大型、中型バスの灯火装置のリコールについて

平成 21年3月12日

リコール届出番号2281

改善箇所説明図

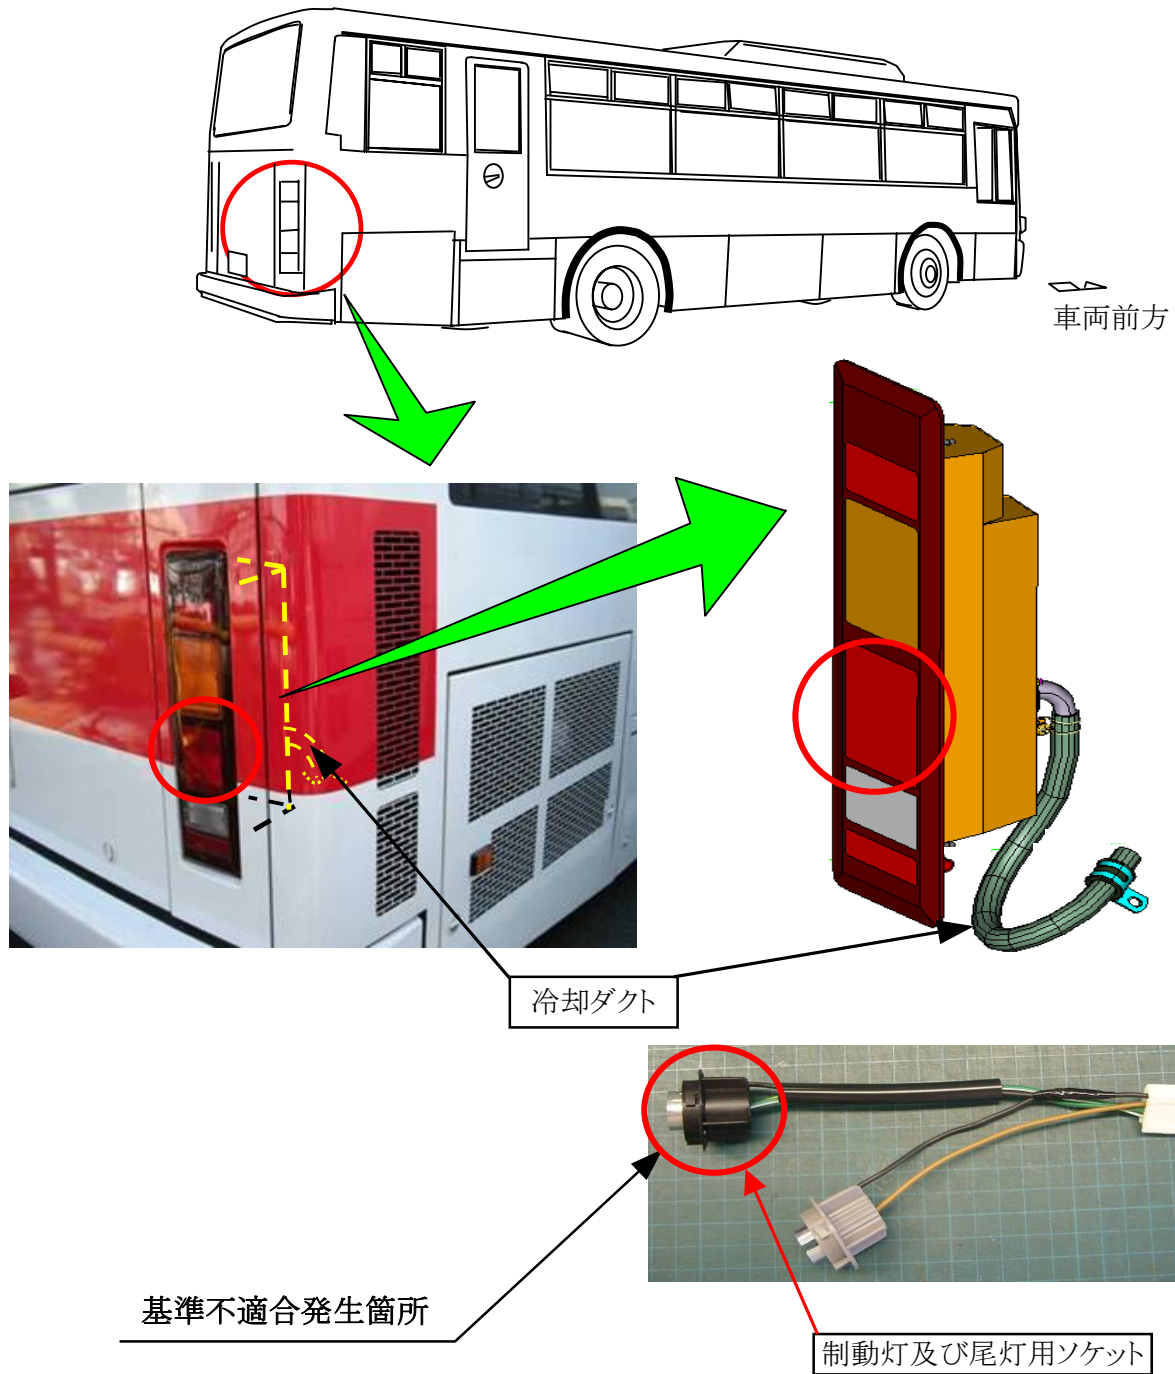
制動灯及び尾灯のソケットアース端子の構造が不適切なため、ソケット部の温度が高くなり、ソケットが変形するものがある。そのため、そのままの状態で使用を続けると導通不良となり、当該灯火器が点灯しなくなるおそれがある。

全車両、当該ソケットを対策品に交換する。なお、大型路線バスは、冷却ダクトを追加する。

注： 内は交換部品を示す。

識別：当該ソケット部に白色ペイントを塗布する。
